MAT.: Evacúa traslado conferido.

REF.: Expediente Sancionatorio Rol N°D-018-2019.

Santiago, 23 de diciembre de 2020

Fuente: Figura N°4.4, Anexos 2.2 y 3.3. PdC “Efectos del bombeo de los pozos de remediación/recuperación, en la disponibilidad de recursos hídricos en los sistemas Ramadillas y Pulido, Ver. 0, GP Consultores Ltda., septiembre 2020”

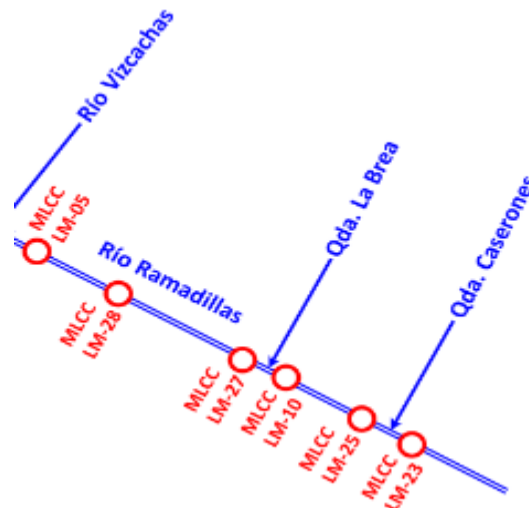
En este caso, los interesados cuestionan la propuesta del monitoreo de las aguas superficiales, sosteniendo que, la SMA solicitó considerar puntos de monitoreo en los cauces de agua ubicados en el área de influencia de los depósitos de lastre, lamas y arenas, esto es, aguas arriba y aguas abajo de la confluencia de las quebradas Caserones y La Brea, asimismo, solicita la medición con frecuencia mensual para los parámetros caudal, pH, CE y T°. Mientras que, la propuesta de mi representada no sería consistente con aquello, dado que, solamente habría considerado la instalación del sistema de medición en línea en puntos de monitoreo ubicados en el río Ramadillas y, en un punto ubicado aguas abajo del depósito de lastre, además, dentro de los parámetros no se habría considerado el caudal.

Respecto de estas alegaciones, cabe indicar que, efectivamente conforme sostienen los interesados, respecto del área de influencia de los depósitos de Arenas y de Lamas, mi representada consideró el monitoreo de aguas superficiales en el río Ramadillas, considerando puntos de monitoreo ubicados aguas arriba y aguas abajo de la confluencia del río con las quebradas Caserones y La Brea, de manera que se represente el comportamiento del río sin y con el aporte de estas quebradas, en las cuales se ubican el depósito de Arenas y de Lamas, respectivamente.

Los puntos de monitoreo considerados corresponden a los siguientes:

- LM-23: Ubicado en el río Ramadillas, aguas arriba de quebrada Caserones
- LM-25: Ubicado en el río Ramadillas, aguas abajo de quebrada Caserones
- LM 10: Ubicado en el río Ramadillas, aguas arriba de quebrada La Brea
- LM- 27: Ubicado en el río Ramadillas, aguas abajo de quebrada La Brea.

Asimismo, conforme indican los interesados, también se consideró un punto de muestreo de aguas superficiales ubicado aguas abajo del depósito de Lastre, correspondiente al LM-51.

Al respecto, mi representada tiene la convicción que esta propuesta es suficiente para monitorear el comportamiento de las aguas superficiales asociadas a los depósitos de lastre, lamas y arenas, por tanto, es representativa de su área de influencia.

Por su parte, cabe aclarar que, contrario a lo que indican los interesados, dentro de los parámetros monitoreados se considera el monitoreo mensual de caudal, tanto en los puntos de muestreo representativos de los depósitos de Arenas y de Lamas (LM-23, LM-25, LM-10 y LM-27) como en el lugar de monitoreo representativo del depósito de lastre (LM-51), lo cual consta en la tabla presentada en la sección 2 del Anexo 1.13 del PdC.
